**OGGETTO** Presentazione osservazione.

**Progetto:** Progetto del parco eolico denominato "IMPERIA Monti Moro e Guardiabella" della potenza complessiva di 198,4 MW da realizzare nei Comuni di Aurigo, Borgomaro, Castellaro, Cipressa, Dolcedo, Pietrabruna, Pieve di Teco, Prelà, Rezzo con strada di accesso in San Lorenzo al Mare e Costarainera (IM).

**Codice Procedura:** 12674

**OGGETTO: OSSERVAZIONI RELATIVE AL PROGETTO DI INSTALLAZIONE DI N.32  
AEROGENERATORI IN PROVINCIA DI IMPERIA**

Figura 11- Dal Geoportale della Regione Liguria, le aree percorse da incendi 2013-2022

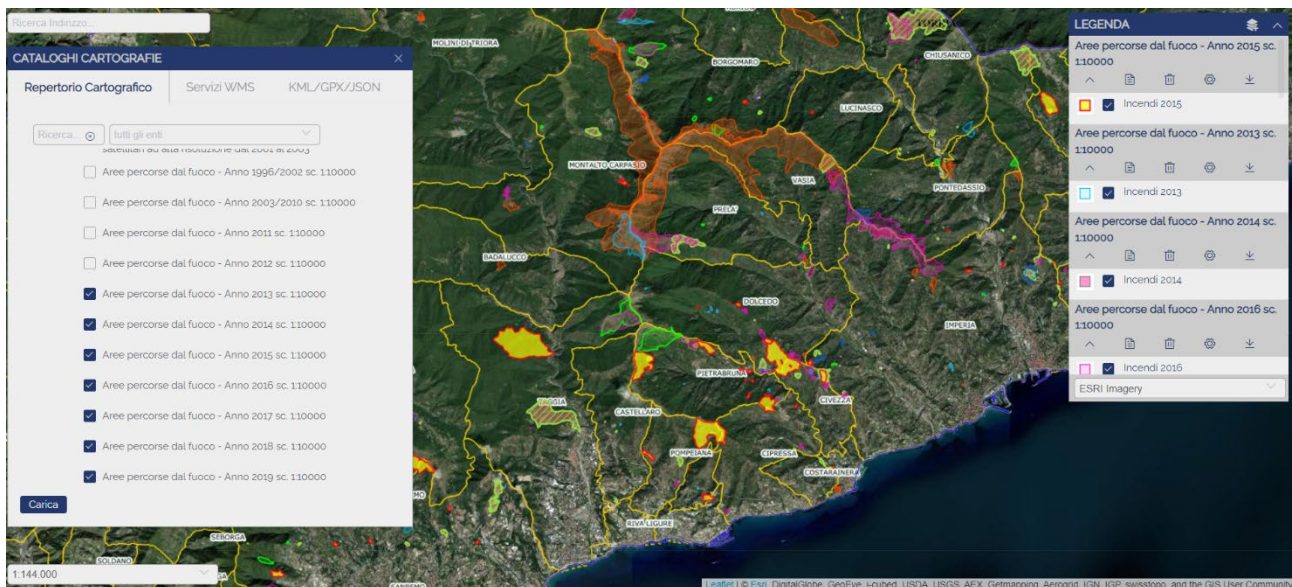
Si sottolinea, inoltre, che le aree interessate dal progetto sono aree fortemente interessate da **incendi boschivi**. In tal senso, la presenza di aerogeneratori di altezza superiore ai 200 m costituirebbe un impedimento agli operatori e ai loro mezzi (Vigili del Fuoco e Canadair).

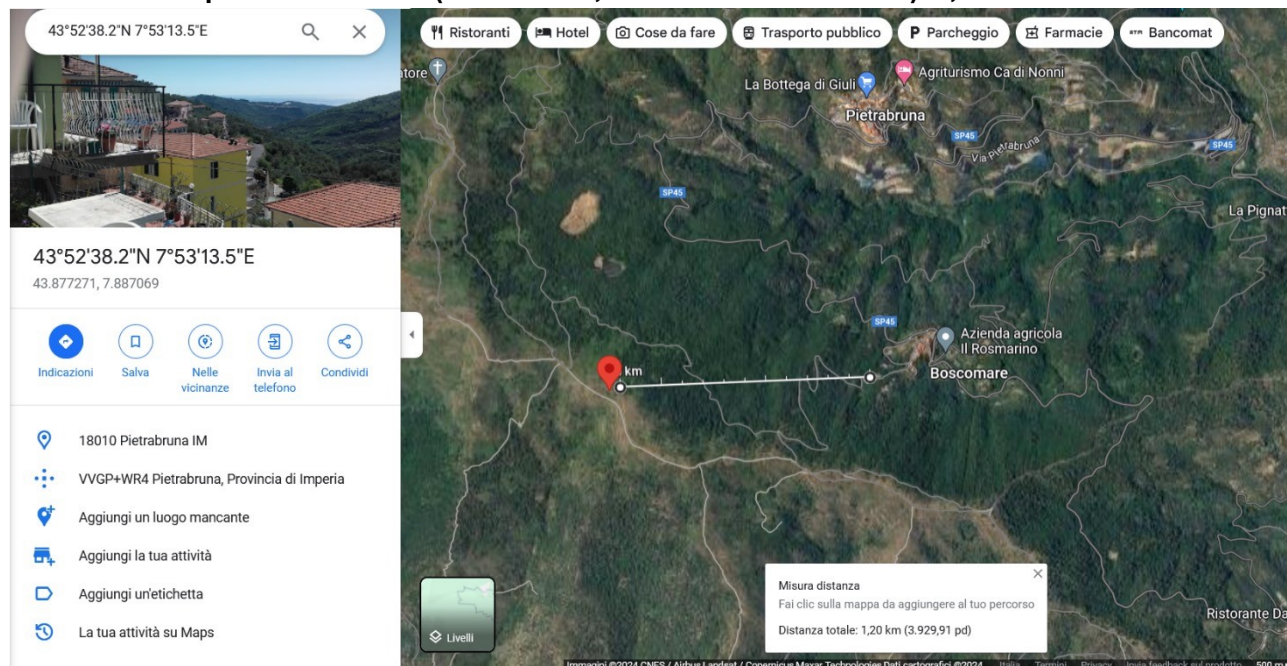
**b) minima distanza di ciascun aerogeneratore dai centri abitati individuati dagli strumenti urbanistici vigenti non inferiore a 6 volte l'altezza massima dell'aerogeneratore;**

Il progetto prevede che gli aerogeneratori abbiano un'altezza compresa tra i 206 m e i 210 m di altezza; pertanto, dovendo rispettare la normativa in oggetto, **ogni turbina dovrebbe essere posizionata ad almeno 1236 m di distanza dalle abitazioni**. Dalla documentazione di progetto fornita, si riscontra che **almeno 5** turbine intorno a Pietrabruna e Boscomare (nr. 28, 29, 30, 31, 32) si trovano in posizione limite o non rispettano i requisiti previsti.

## Aerogeneratore n. 29

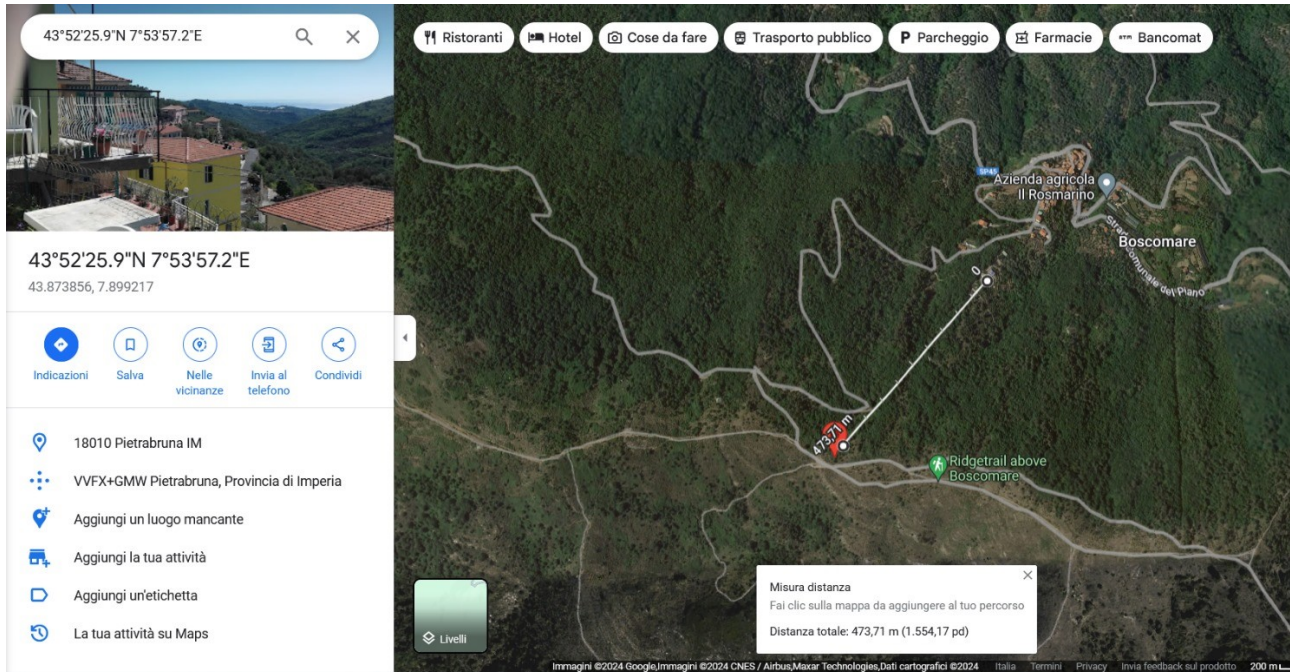
Distanza dalla prima abitazione (Boscomare, frazione di Pietrabruna): 473,71 m

Figura 13 - Nello specifico, la casa indicata è abitata ed è di mia proprietà, l'ho acquistata nel 2020 e, dopo una lunga e costosa ristrutturazione a base di materiali edili sostenibili (canapa, calce, pietre, legna) diventerà la mia abitazione principale, a meno che non mi costringiate ad andarmene

## Aerogeneratore n. 30

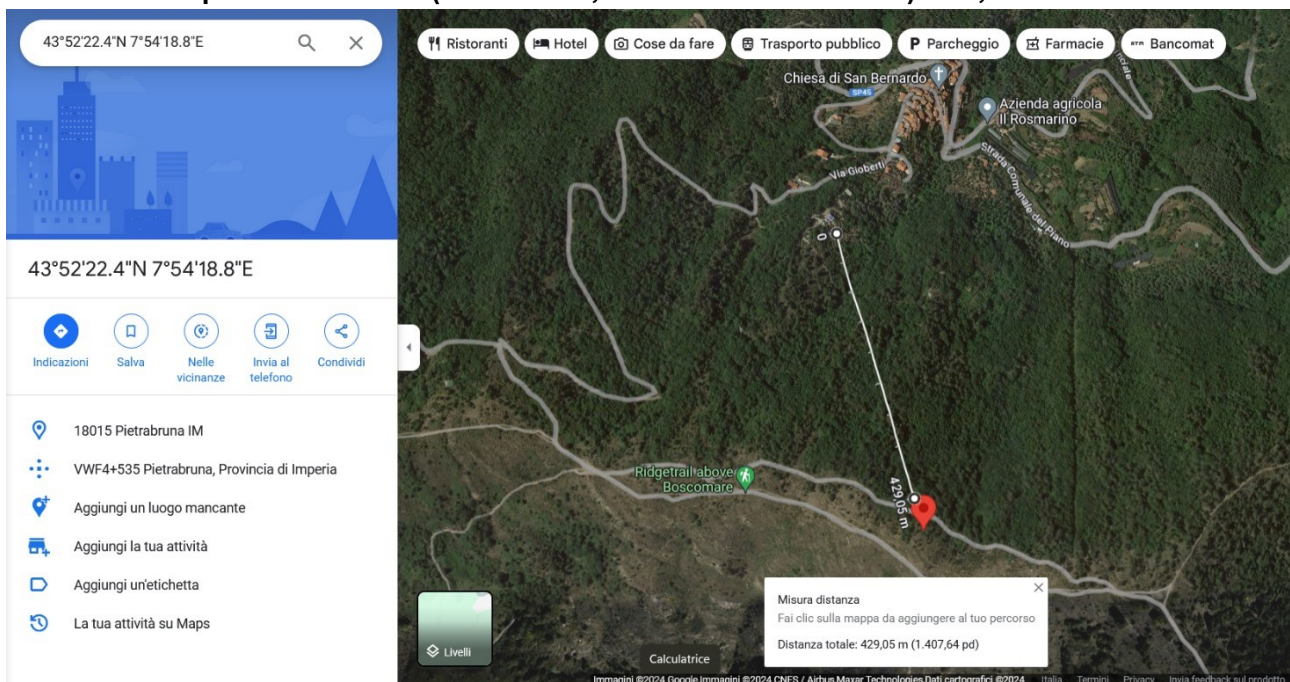
Distanza dalla prima abitazione (Boscomare, frazione di Pietrabruna): 429,05 m

### Aerogeneratore n.31

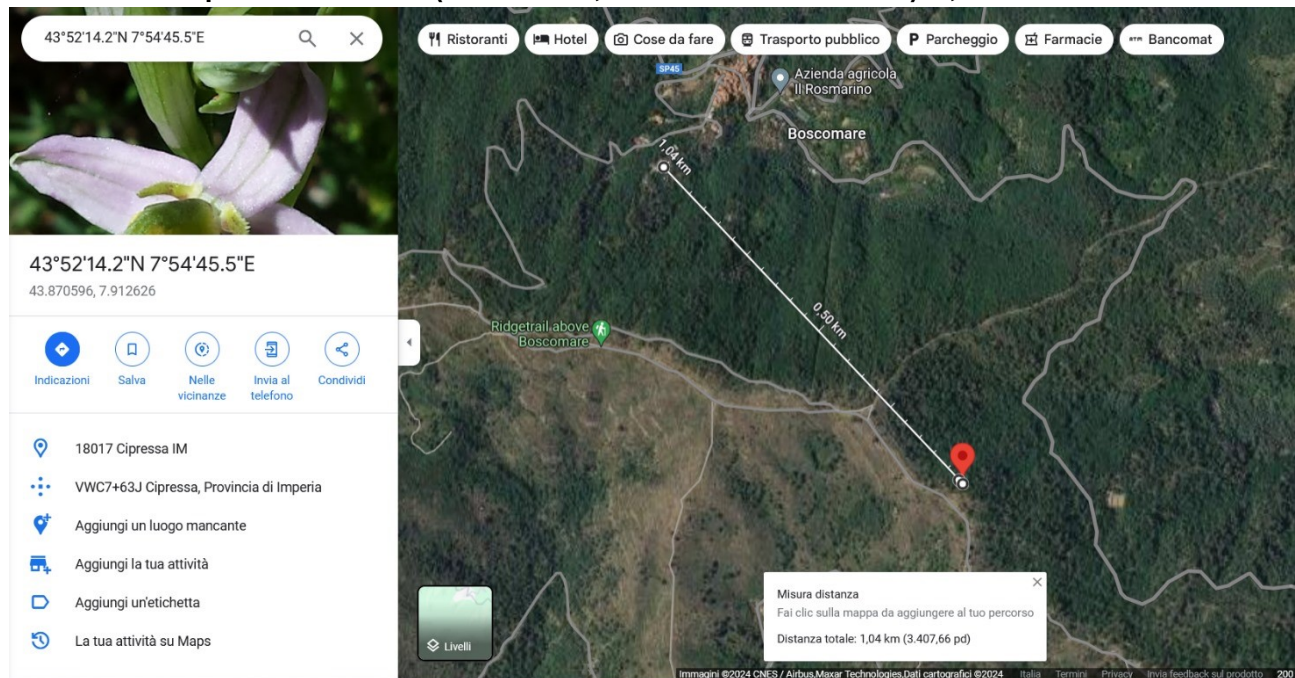
Distanza dalla prima abitazione (Boscomare, frazione di Pietrabruna): 1,04 km

### Aerogeneratore n. 32

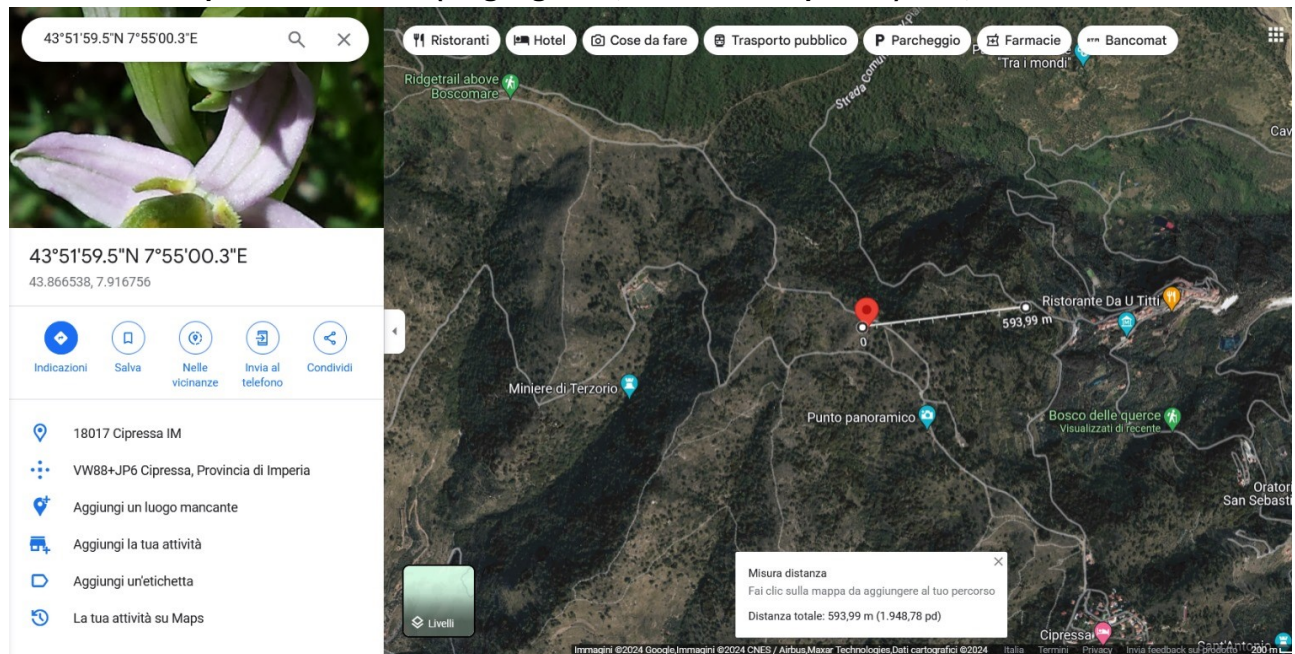
Distanza dalla prima abitazione (Lingueglietta, frazione di Cipressa): 593,99 m
